設計・建設規格及び材料規格に関する日本機械学会への
説明依頼事項（その3）（案）

I 第1回会合資料に関するもの

1. 材料規格

JSME 図8

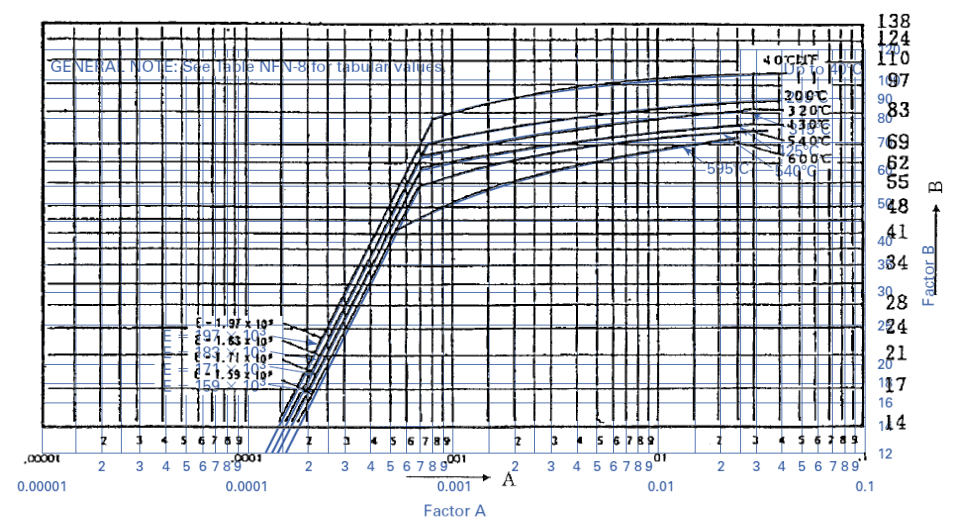
(a) 図に示す B 値(縦軸)の目盛区分が変更され曲線が 2012 年版と同じものか確認できるよう、2020 年版の図と 2012 年版の図を重ねたものを提示してください。

(b) 図中 $200^{\circ} C$ 、 $320^{\circ} C$ 、 $430^{\circ} C$ 及び $600^{\circ} C$ の曲線が $205^{\circ} C$ 、 $315^{\circ} C$ 、 $425^{\circ} C$ 及び $595^{\circ} C$ に変更されていますが、その根拠を示してください。

- (c) 「Part3 第3章 図 8 高ニッケル合金 (NCF800 であって焼きなましを行ったもの)」と「Part3 第3章 表 VIII 高ニッケル合金 (NCF800 であって焼きなましを行ったもの)」の値に基づく曲線を重ねたものを提示してください。

なお、線図自体に変更はありません。

図 8 の根拠、出典は、ASME 2011a Sec. II Part D Subpart 3 (Metric) の外圧チャート (Fig. NFN-8) です。

JSME 図11

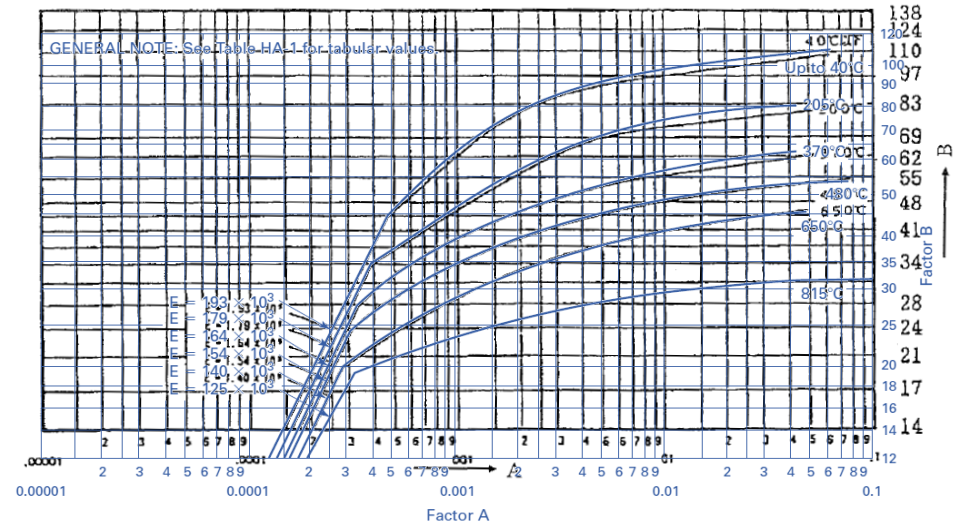
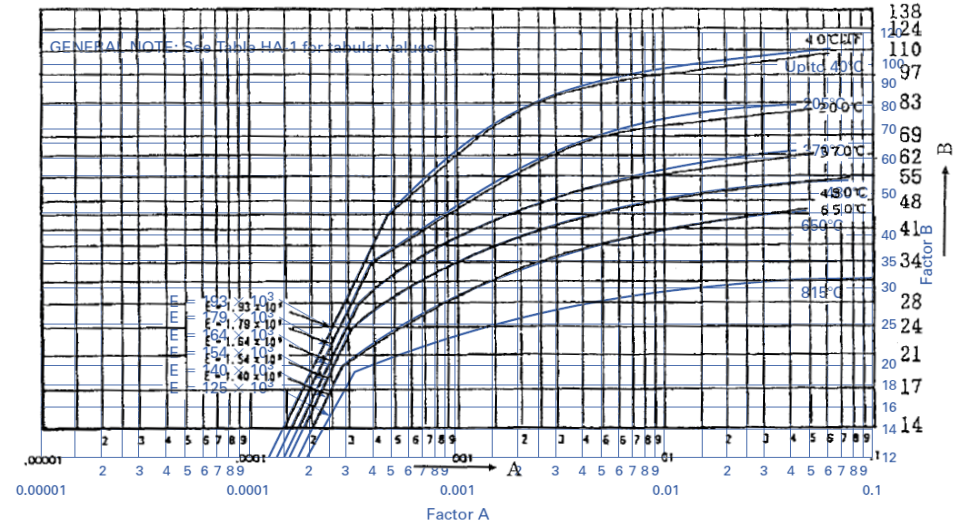
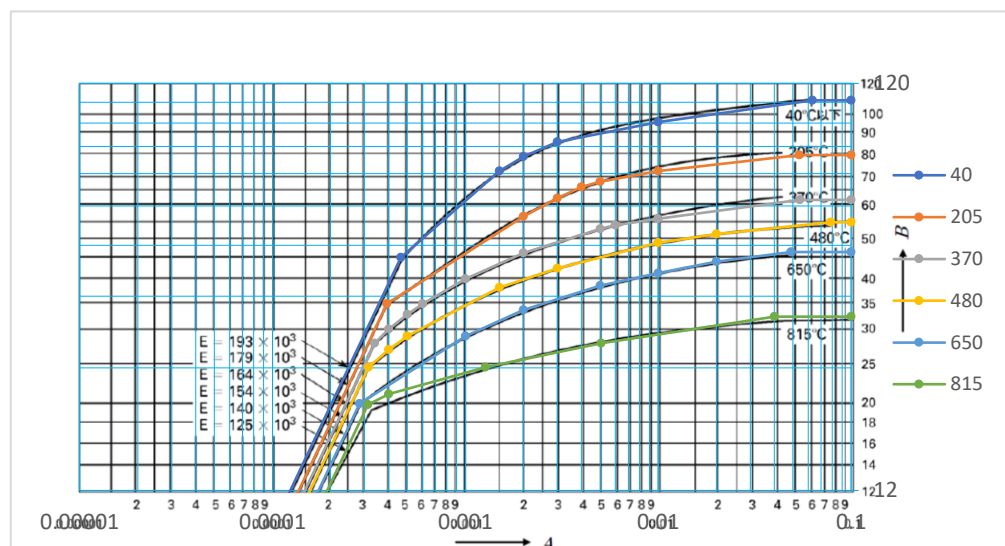
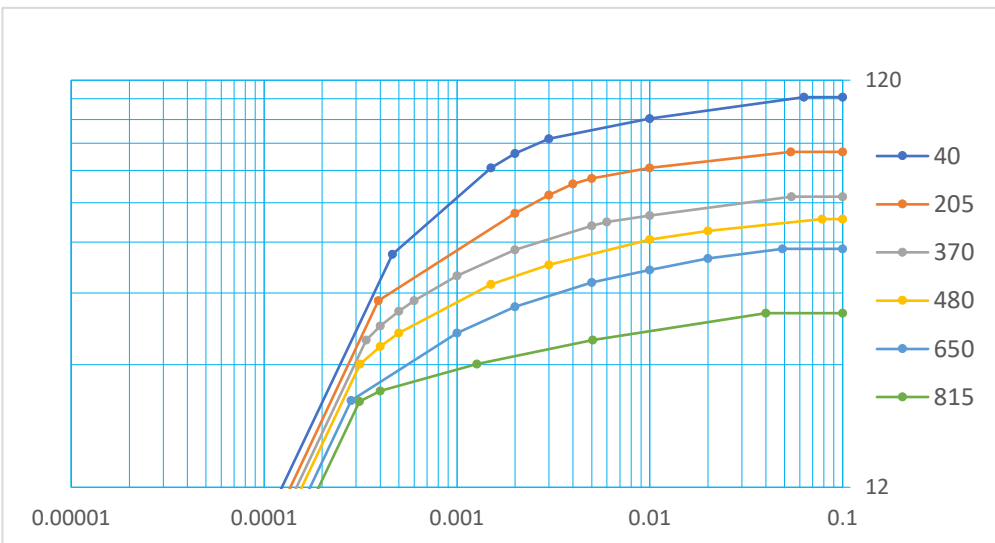
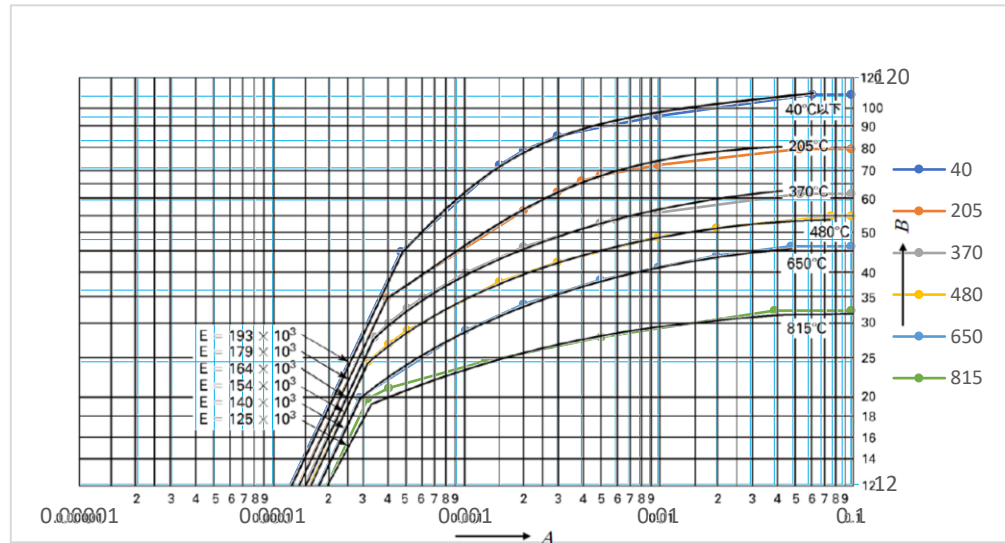
(a) 図に示す B 値 (縦軸) の目盛区分が変更され曲線が 2012 年版と同じものか確認できるよう、2020 年版の図と 2012 年版の図を重ねたものを提示してください。

(b) 図中 200°C の曲線が 205°C に変更されていますが、その根拠を示してください。

(d) 「Part3 第 3 章 図 11 ステンレス鋼 (SUSF304、SUS304TKA、SUS304TP、SUS304TB、SUS304TPY、SUS304、GSUSF304、GSUS304TP、GSUS304TB、GSUS304B 及び GSUS304HP)」
と「Part3 第 3 章 表 XI ステンレス鋼 (SUSF304、SUS304TKA、SUS304TP、SUS304TB、SUS304TPY、SUS304、GSUSF304、GSUS304TP、GSUS304TB、GSUS304B 及び GSUS304HP)」

なお、線図自体に変更はありません。

図 11 の根拠、出典は、ASME 2011a Sec. II Part D Subpart 3 (Metric) の外圧チャート (Fig. HA-1) です。

JSME 図12

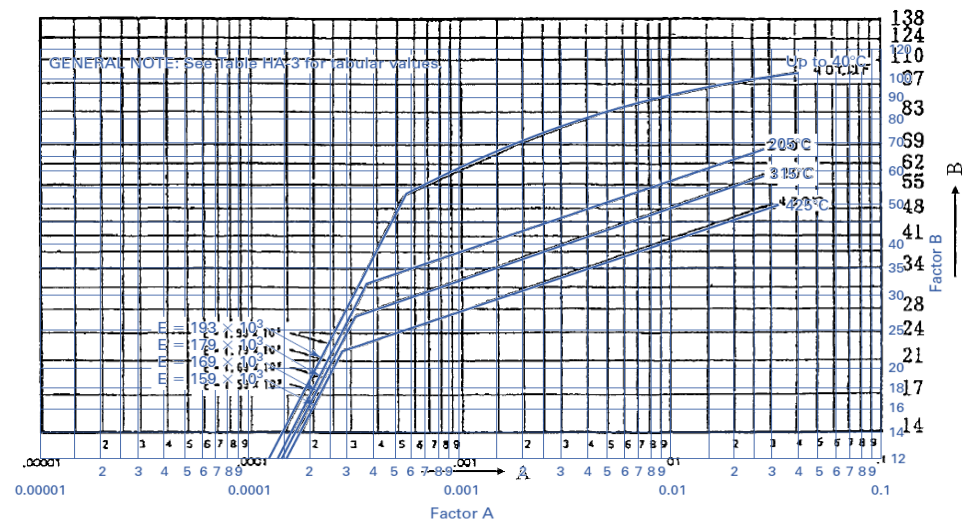
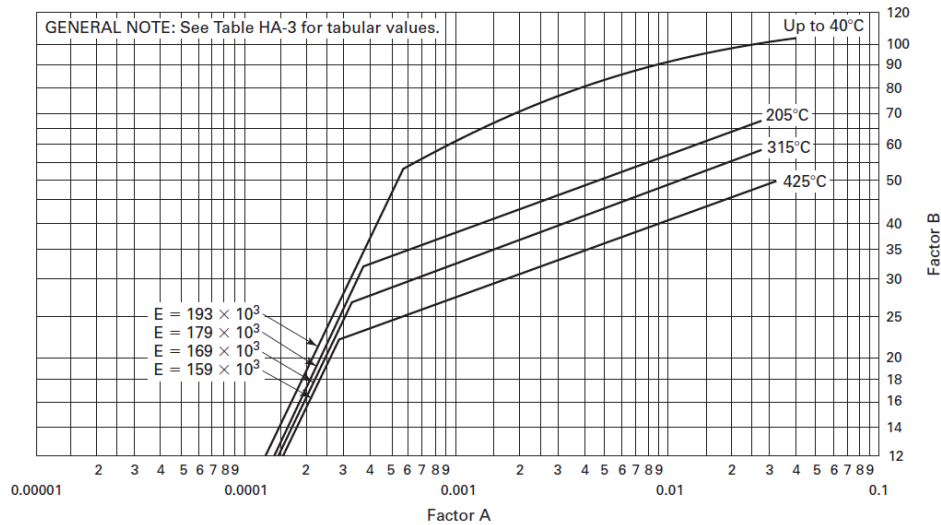
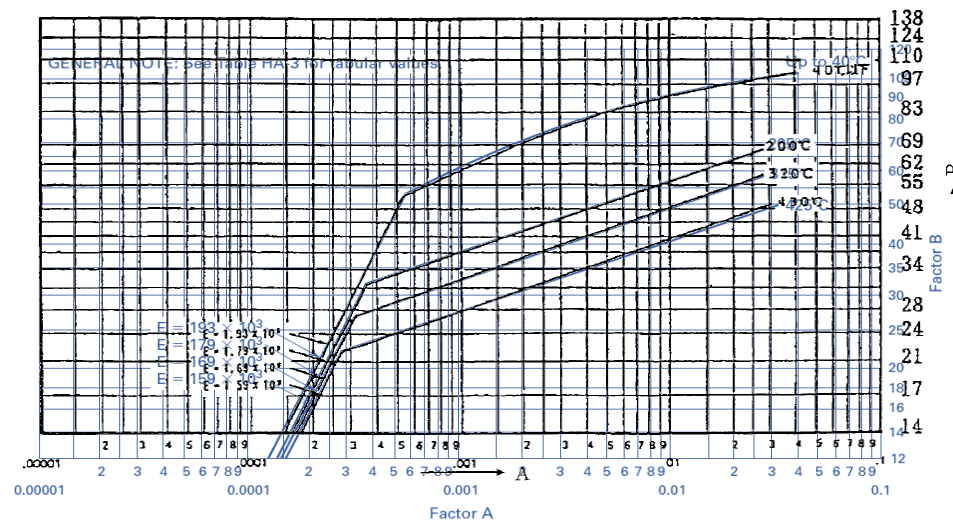
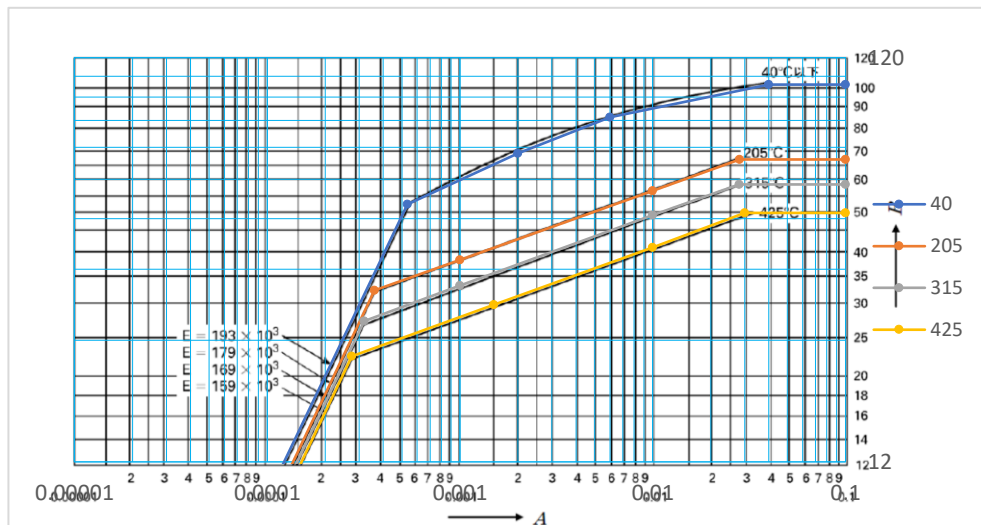
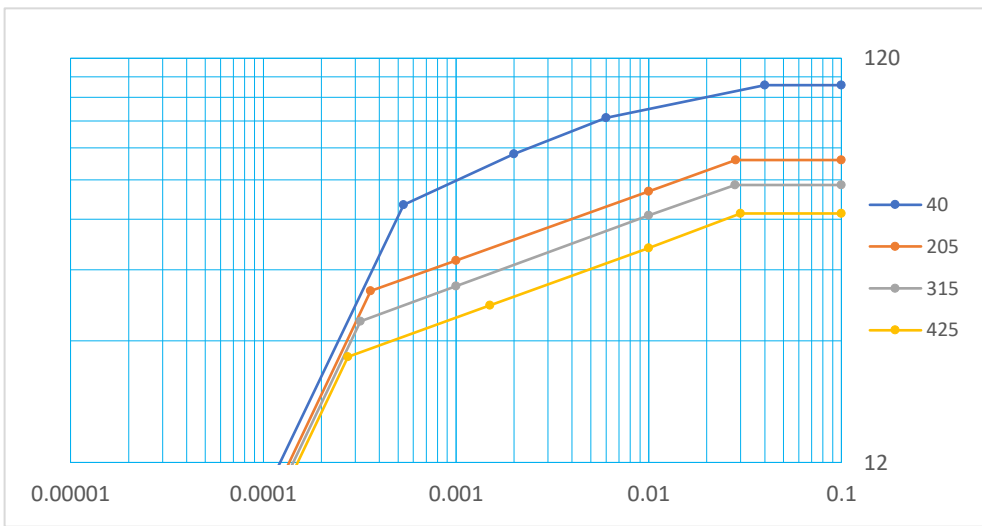
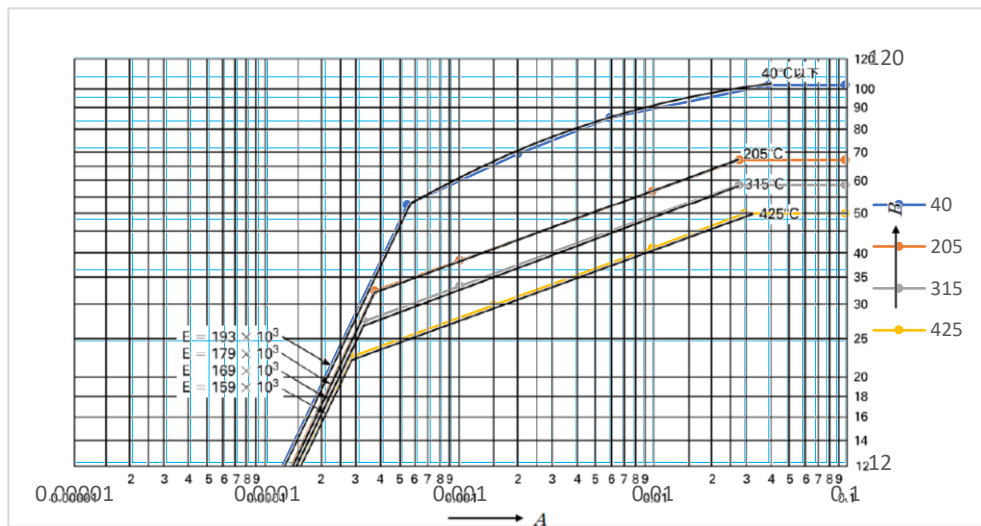
(a) 図に示す B 値 (縦軸) の目盛区分が変更され曲線が 2012 年版と同じものか確認できるよう、2020 年版の図と 2012 年版の図を重ねたものを提示してください。

(b) 図中 200°C、320°C 及び 430°C の曲線が 205°C、315°C 及び 425°C に変更されていますが、その根拠を示してください。

(c) 「Part3 第 3 章 図 12 ステンレス鋼 (SUSF304L、SUS304LTP、SUS304LTB、SUS304LTPY、SUS304L)」と「Part3 第 3 章 表 XII ステンレス鋼 (SUSF304L、SUS304LTP、SUS304LTB、SUS304LTPY、SUS304L)」の値に基づく曲線を重ねたものを提示してください。

なお、線図自体に変更はありません。

図 12 の根拠、出典は、ASME 2011a Sec. II Part D Subpart 3 (Metric) の外圧チャート (Fig. HA-3) です。

JSME 図14

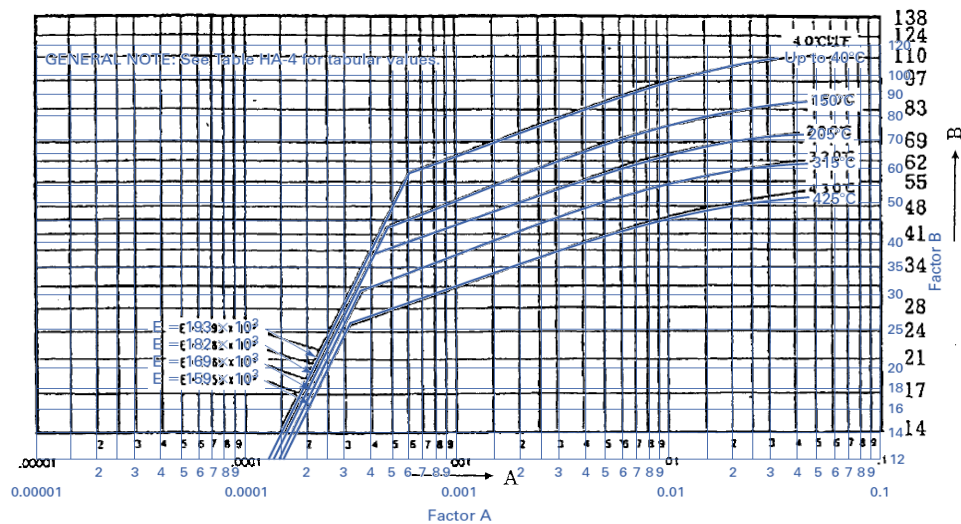
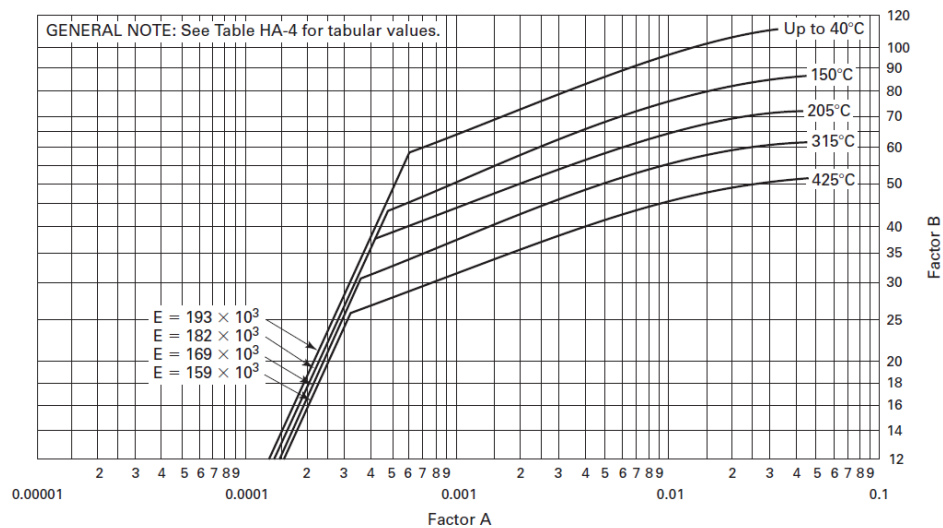
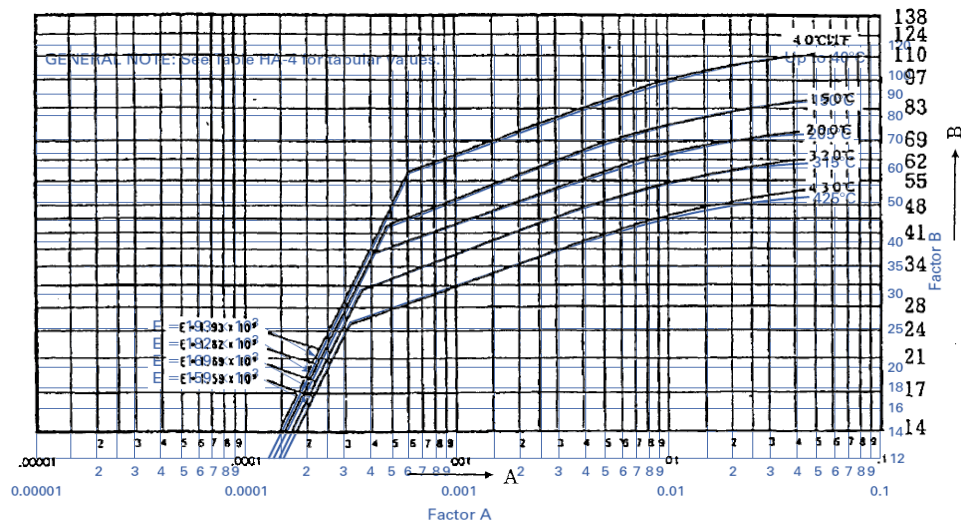
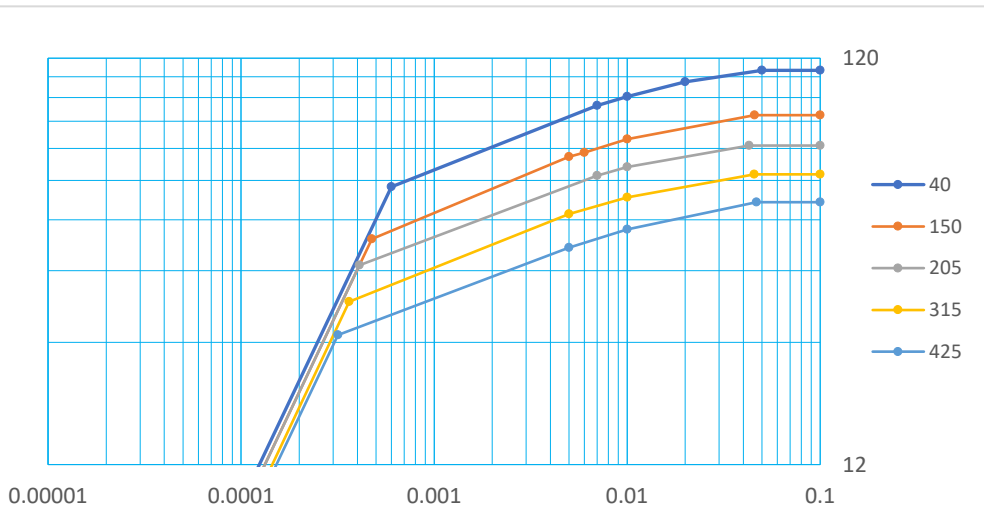
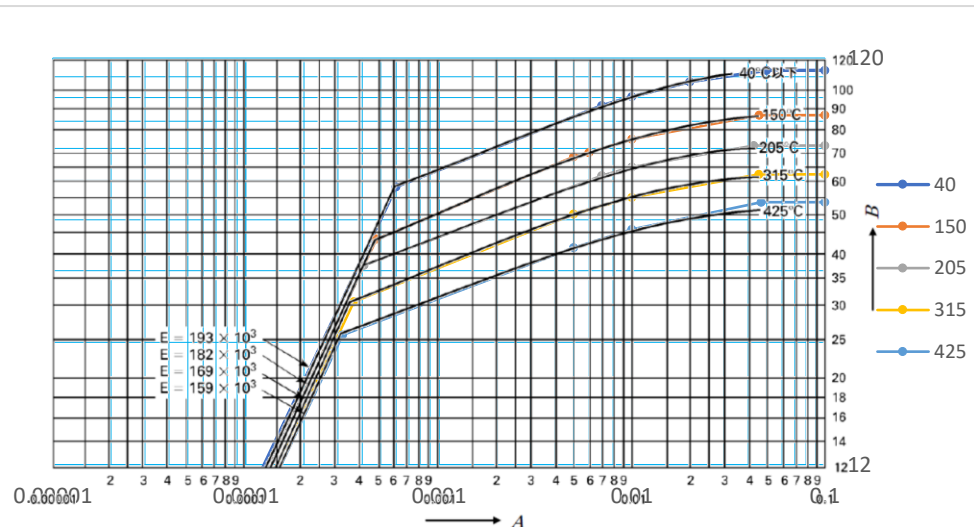
(a) 図に示す B 値 (縦軸) の目盛区分が変更され曲線が 2012 年版と同じものか確認できるように、2020 年版の図と 2012 年版の図を重ねたものを提示してください。

(b) 図中 200°C、320°C 及び 430°C の曲線が 205°C、315°C 及び 425°C に変更されていますが、その根拠を示してください。

(c) 「Part3 第 3 章 図 14 ステンレス鋼 (SUSF316L、SUS316LTP、SUS316LTB、SUS316LTPY、SUS316L)」と「Part3 第 3 章 表 XIV ステンレス鋼 (SUSF316L、SUS316LTP、SUS316LTB、SUS316LTPY、SUS316L)」の値に基づく曲線を重ねたものを提示してください。

なお、線図自体に変更はありません。

図 14 の根拠、出典は、ASME 2011a Sec. II Part D Subpart 3 (Metric) の外圧チャート (Fig. HA-4) です。
